**AVIS RELATIF À LA PROTECTION
CONTRE LES EVENTUELS EFFETS NOCIFS ET NUISANCES
PROVOQUÉS PAR LES RAYONNEMENTS NON IONISANTS
GÉNÉRÉS PAR DES ANTENNES ÉMETTRICES STATIONNAIRES**

Commune : LINCENT - Exploitant : ORANGE

Rapport n° 428 / 2025

Figure 1 : Vue en plan des lieux de séjour et des points de contrôle

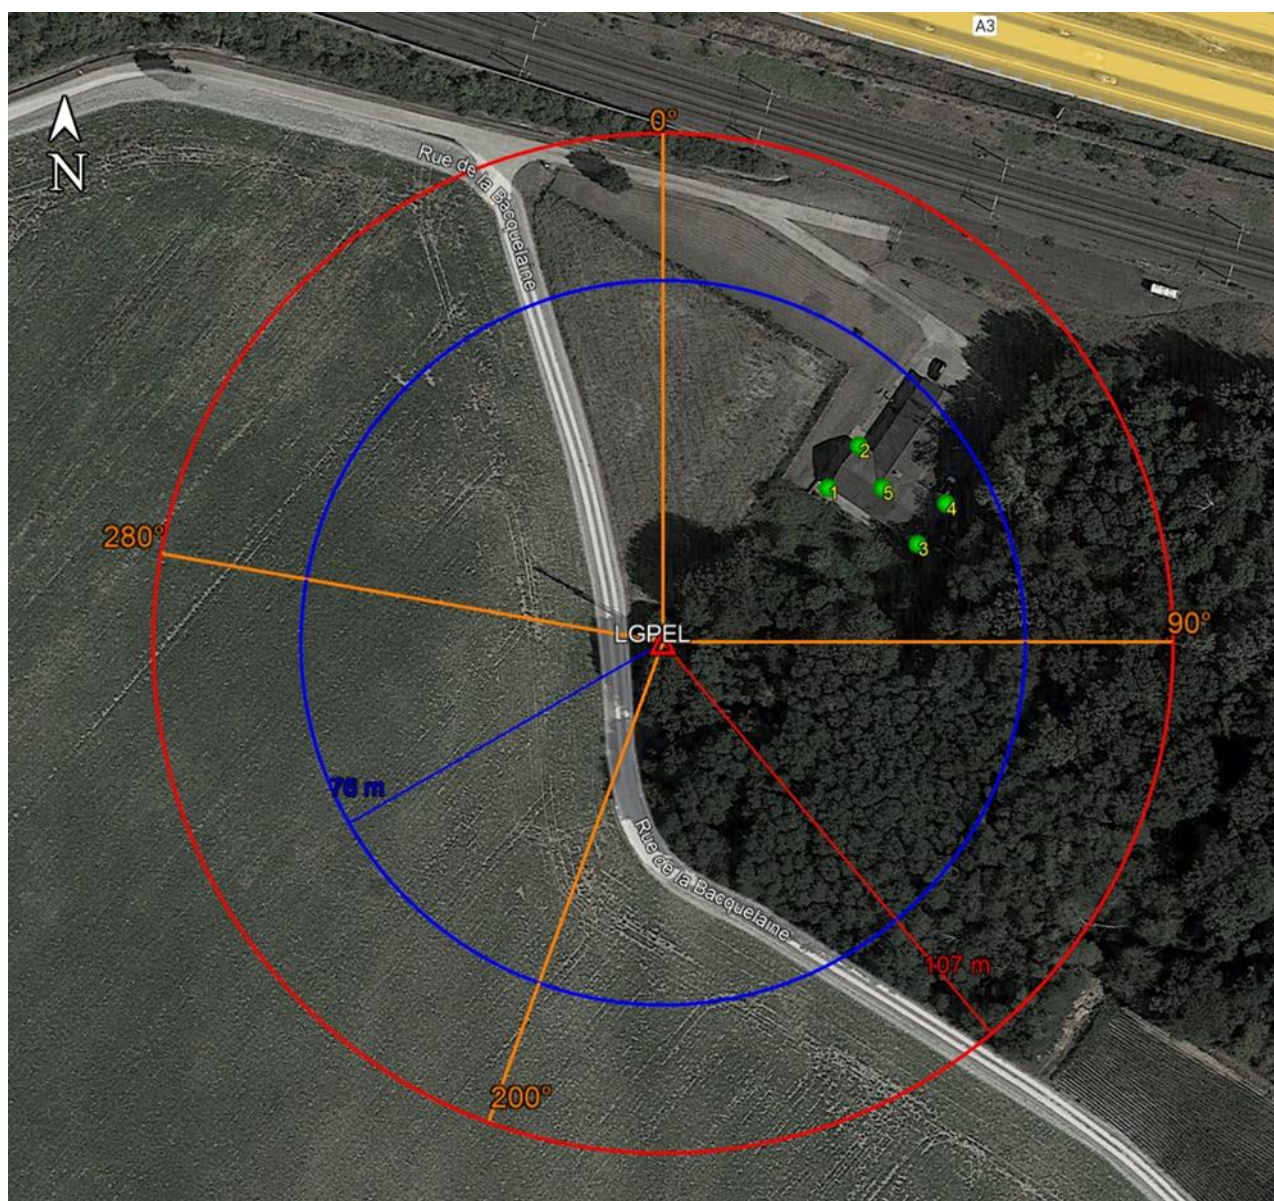
- le numéro du point de contrôle repris sur un des plans de la figure 1;
- le numéro du LS dans lequel se trouve le point de contrôle de la 1^{ère} colonne ;
- l'atténuation d'obstacle prise en compte pour le calcul de l'indice d'exposition dans le LS ;
- le résultat du calcul de l'indice d'exposition.

N° point de contrôle	LS	Atténuation (dB)	Indice d'exposition relatif à la limite par installation IE_i
4	LS1	3,0	0,329
3	LS1	3,0	0,171
2	LS1	3,0	0,148
5	LS1	3,0	0,119
1	LS1	3,0	0,030

En ce qui concerne les antennes de l'installation mentionnées dans le tableau 1, la distance maximale à laquelle la limite pourrait être atteinte, à l'extérieur, est égale à 90,9 m. S'il n'y a pas de LS à une distance inférieure, les antennes respectent forcément la limite d'immission.

Dans le cas des LS situés à l'intérieur des bâtiments, une atténuation d'obstacle est prise en compte et il en résulte que la distance maximale à laquelle la limite pourrait être atteinte se réduit à 64,4 m.

Les résultats de l'évaluation décrite au paragraphe 4 indiquent que les antennes émettrices stationnaires de l'installation faisant l'objet du présent avis ne produisent pas, dans un lieu de séjour, un rayonnement électromagnétique maximum supérieur aux limites fixées à l'article 4 du décret.

En conclusion, les antennes émettrices stationnaires faisant partie de l'installation référencée dans le paragraphe 2 et dont les caractéristiques techniques sont résumées dans le tableau 1 **respectent les limites d'immission** fixées à l'article 4 du décret du 8 décembre 2022 (M.B. du 16.12.2022) modifiant le décret du 3 avril 2009 relatif à la protection contre les éventuels effets nocifs et nuisances provoqués par les rayonnements non ionisants générés par des antennes émettrices stationnaires.
